## 1.- ANTECEDENTES Y DESCRIPCIÓN DEL PROYECTO

La finalidad de este trabajo es llevar a cabo una revisión a la estructura de los edificios antes señalados, y verificar que éstos se encuentren dentro de los parámetros de los reglamentos en vigor.

Alcance: Revisión estructural al edificio del Centro Asistencial de Desarrollo Infantil No. 2 en Guadalajara, Jalisco.

Imagen 1

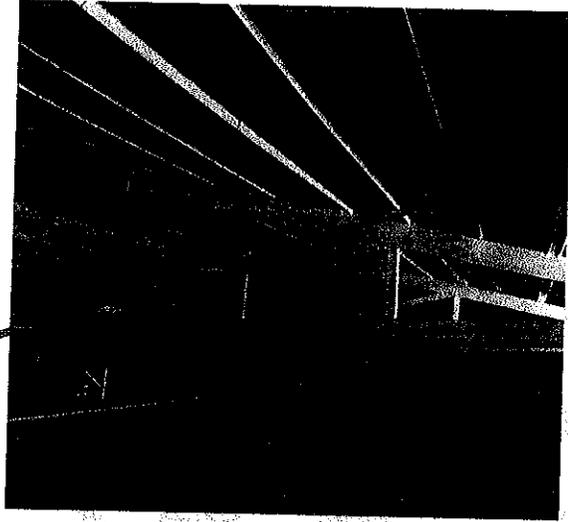
- Prácticamente en todas las cubiertas hay elementos secundarios de madera que junto con elementos de acero soportan la lámina sobre la cual hay un pequeño colado de concreto, detectándose que dichos elementos de madera no apoyan sobre los elementos principales (Imagen 1)
- También se observa que se encuentran pandeados, torcidos o flambeados reduciendo su capacidad (Imagen 2)
- Además se observó que cuando fueron colocados todavía contenían un porcentaje de humedad superior al óptimo; y al ir perdiéndola han sufrido rajaduras. (Imagen 3)
- Se pudo apreciar que no hay mecanismo de conexión entre los largueros de madera con los elementos principales de acero (Imagen 4)
- De igual forma se observó que existen elementos principales que tienen pequeñas oquedades típicas de la presencia de polilla. (Imagen 5)

Agrietamiento  
del larguero  
siguiendo la beta  
de la madera

Larguero que no  
apoya en elemento  
principal

- En la Cubierta de las Aulas es necesario hacer el retiro de los perfiles de madera y colocar perfiles ptr de 2-1/2" en medio de los existentes, soldándolos por ambos lados al patín superior de la viga existente.

Imagen 2

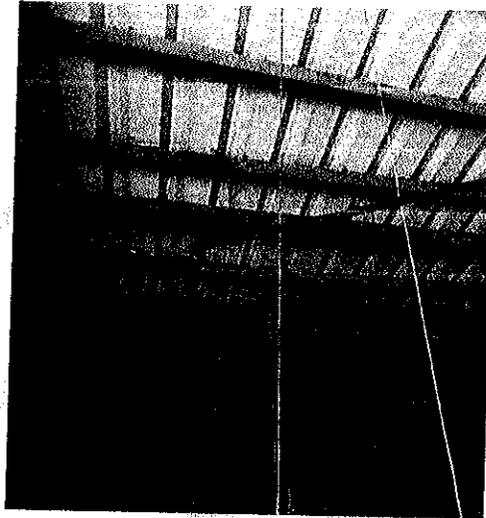
Larguero  
pandeado

Larguero  
pandeado

Imagen 5

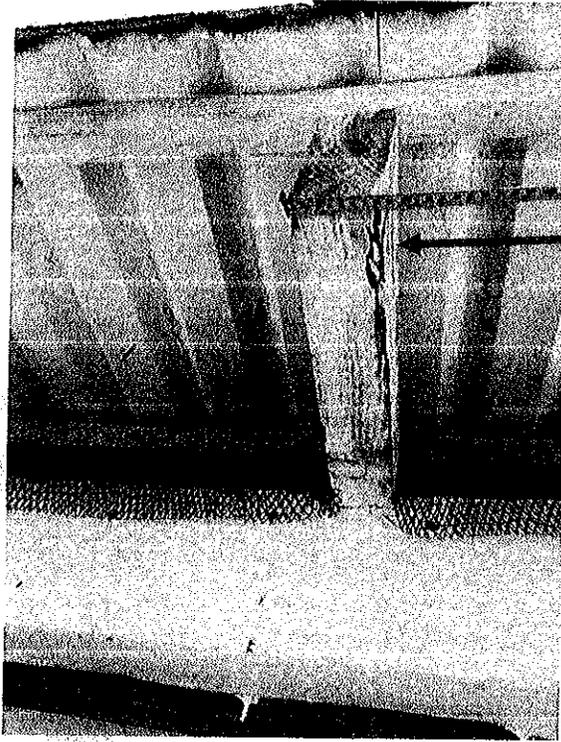
Oquedades  
por polilla
